**ENQUÊTE PUBLIQUE PRÉALABLE  
À LA DÉCLARATION D'UTILITÉ PUBLIQUE  
DU PROJET DE LIGNE 18 MODIFIÉ EN SA PARTIE OUEST  
ET AUX MISES EN COMPATIBILITÉ  
DU PLU DE SAINT QUENTIN EN YVELINES ET DU PLU DE VERSAILLES  
DU 28 JUIN AU 30 JUILLET 2021**

**RAPPORT, CONCLUSIONS ET AVIS  
TOME 1**

12 OCTOBRE 2021

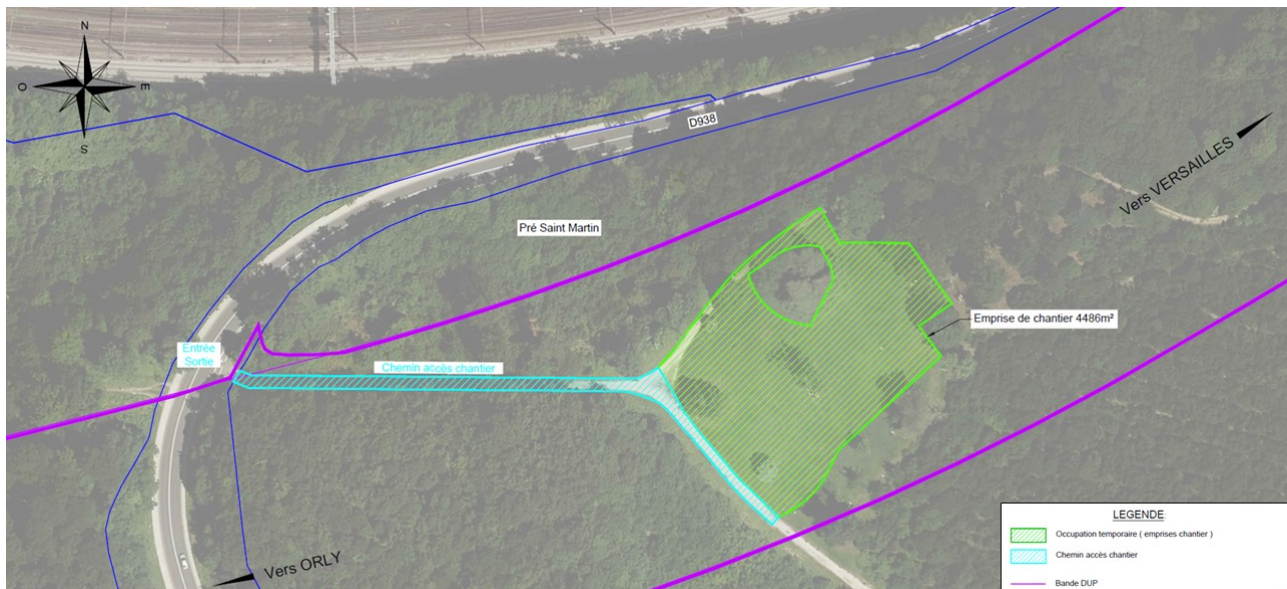
La Société du Grand Paris considère, dans sa réponse, que la modification relative à l'ouvrage annexe OA23 et portée à la connaissance du public dans le cadre de la présente enquête publique ne remet pas en cause l'enquête parcellaire fondée sur la déclaration d'utilité publique initiale de 2017 et qui s'est tenue en mai 2020. En effet, pour le maître d'ouvrage, les modifications ne portent que « *sur un déclassement supplémentaire d'EBC* ».

La commission d'enquête s'étonne de cette affirmation puisque, dans la présentation de la mise en compatibilité du Plan Local d'Urbanisme de Versailles (pièce I.2.1., page 27), le maître d'ouvrage précise que « *l'emprise chantier de l'OA23, dans un clairière de la forêt domaniale, dite du Pré*

*Saint-Martin, est également augmentée » et que « l'adaptation de la pièce graphique du règlement d'urbanisme afin de permettre :... le recalage de l'emprise et l'augmentation de la surface de l'emplacement réservé n°18 « Réseau de transport public du Grand Paris » au bénéfice de la Société du Grand Paris pour correspondre à celles de l'ouvrage annexe OA23 ».*

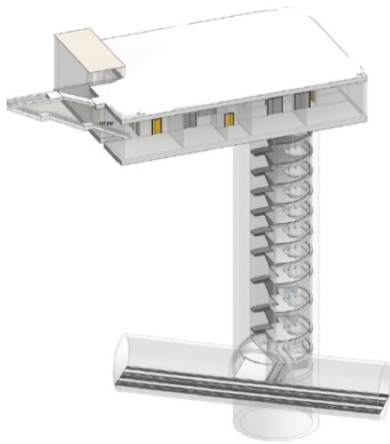
la commission d'enquête prend acte de la réponse et note l'impact fort d'une méthode de réalisation sur l'environnement.

Comme décrit au chapitre 2.9 de la pièce D du dossier et rappelé au chapitre 3.25 de la pièce G2 du dossier, les puits des différents ouvrages annexes, et notamment celui de l'ouvrage annexe n° 23 (OA23), sont excavés à ciel ouvert après la réalisation préalable de soutènements en parois moulées.

Sauf cas particuliers (puits d'entrée ou sortie de tunnelier...), les ouvrages annexes sont excentrés par rapport au tunnel, auquel ils sont reliés par un rameau. Pour le cas de l'OA23, la réalisation du rameau est envisagée avec congélation du terrain pour en permettre le creusement dans les sables de Fontainebleau.

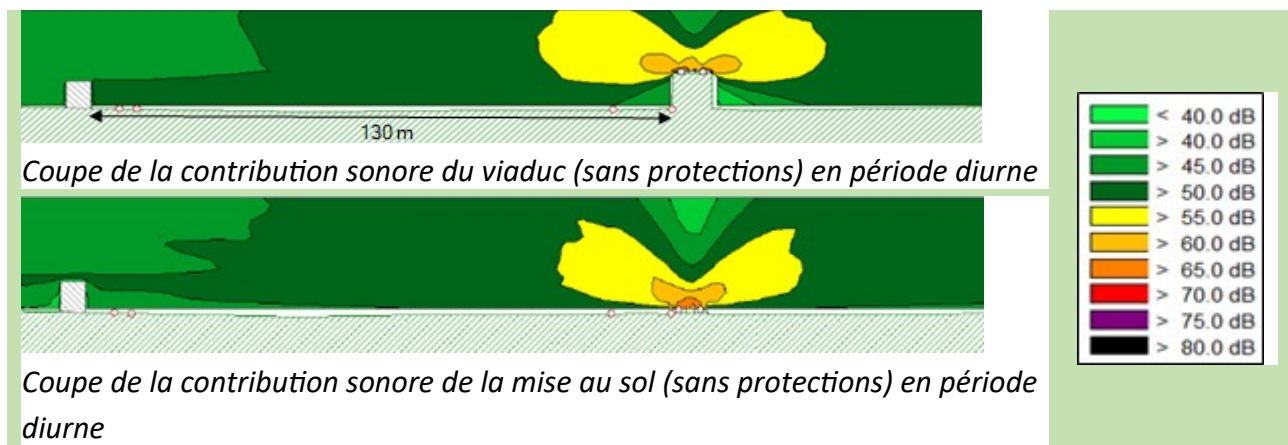
**Pouvez-vous expliquer les écarts des valeurs obtenues alors que le positionnement des récepteurs est le même en 2015 et 2020 ?**

1. La contribution sonore de la section aérienne de la Ligne 18 est découpée en treize zones, cartographiées aux pages 448 à 473 de la pièce G3 du dossier. Les simulations sonores des zones 1 à 5 (Magny-les-Hameaux, Châteaufort et Villiers-le-Bâcle) ont été mises à jour pour tenir compte de la proposition de “mise au sol” en remplacement du viaduc sur une partie de la section aérienne.

Le tableau de la page 444 a également été mis à jour pour prendre en compte la simulation actualisée. Ce tableau a pour objectif de vérifier comment se place la contribution acoustique de la ligne (avant mesures éventuelles de protection comme des écrans acoustiques...) par rapport à la réglementation, qui fixe des seuils par type de bâtiment existant (logement, bureau, entrepôt, commerce, etc.). Y figurent les seuils réglementaires et les résultats de la simulation.

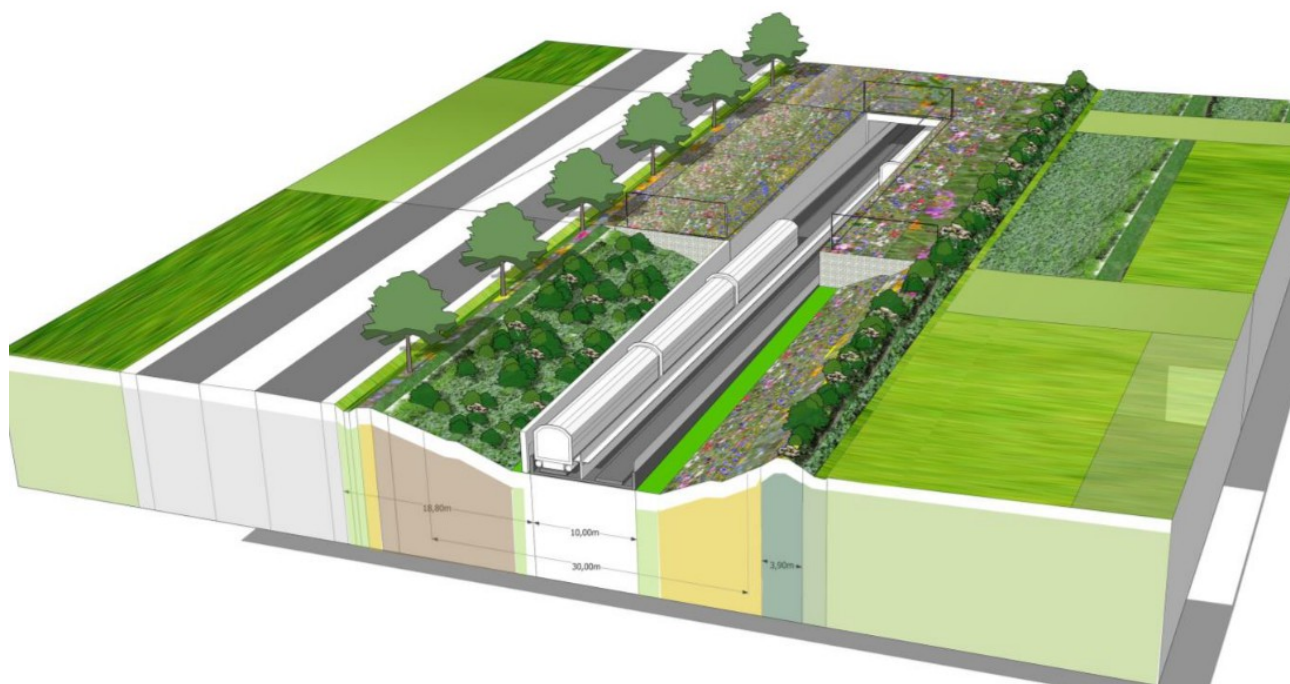
La pièce A2 (p.12) fournit un croquis de profil en travers de l'ouvrage au sol et « si la ligne ferroviaire est protégée, comme annoncé, par une maçonnerie, il existe en plus un talutage de chaque côté...le talutage entourant la tranchée a une emprise au sol de 15m de chaque côté auquel il faut ajouter 10m d'emprise de la ligne 18, soit 40m...les 15m pourraient donc amputer la parcelle B158 de Terre de Liens »

**6.3. Pouvez vous donner un plan précis de cette coupe qui permet d'identifier si la parcelle B158 est visée par cette réalisation ?**

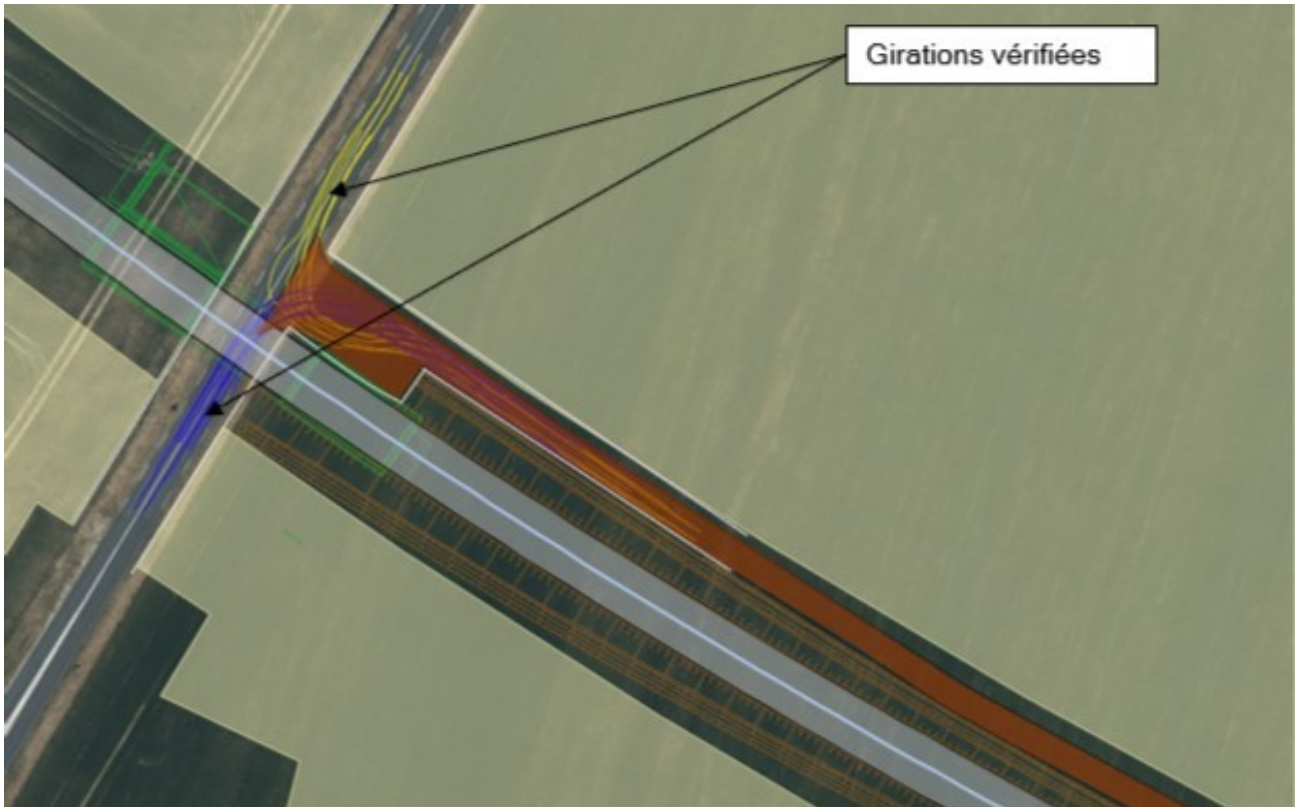
#### **6.6. Quels sont leur nombre, leur largeur, leur longueur ? Pouvez vous illustrer vos arguments avec des coupes, des plans ?**

Comme exposé dans la réponse à la question 6.5, les passages agricoles proposés dans le cadre des projets de Ligne 18 (SGP) et de réaménagement de la RD36 (CD91) figurent sur le plan de la page 11 de la présentation faite lors de la réunion du 2 juillet 2021 du comité de suivi « Etude du passage au sol » (pièce P01).

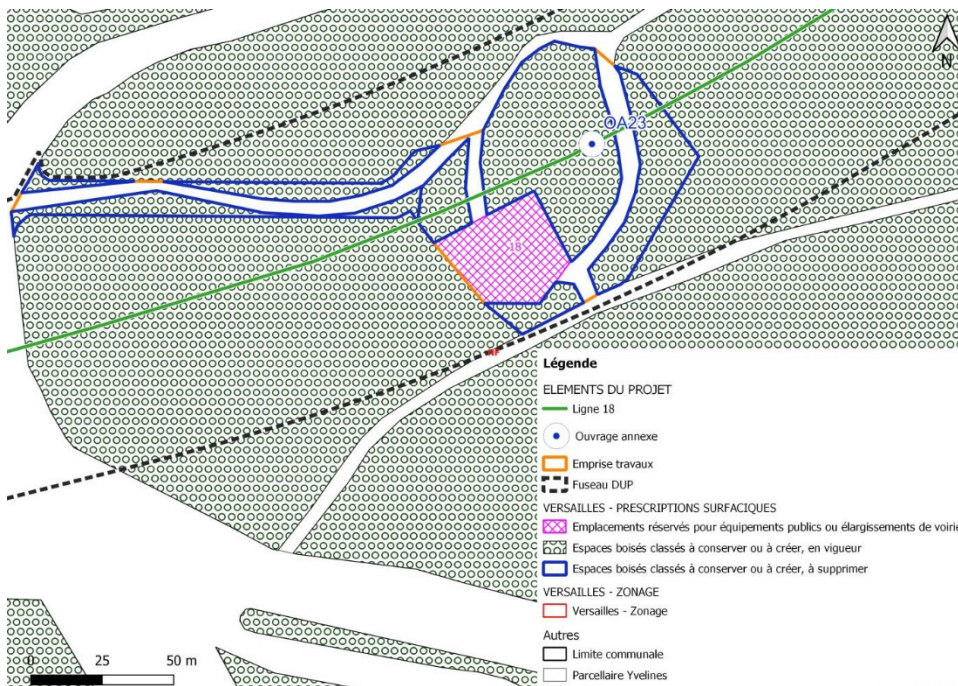
### **9. 23. La surface d'emprise de l'ouvrage définitif varie de 950m<sup>2</sup> à 1 116 ou 1 329m<sup>2</sup> d'une Déclaration d'Utilité Publique à l'autre. Quelle surface faut-il retenir ?**

L'avancement des études a en effet amené la Société du Grand Paris à réviser la superficie de l'emplacement réservé n° 18 pour l'ouvrage, passant ainsi de 950 m<sup>2</sup> en 2016 à 1 116 m<sup>2</sup> en 2021, comme présenté en page 25 de la pièce I.2.1 du dossier présenté à l'enquête publique.
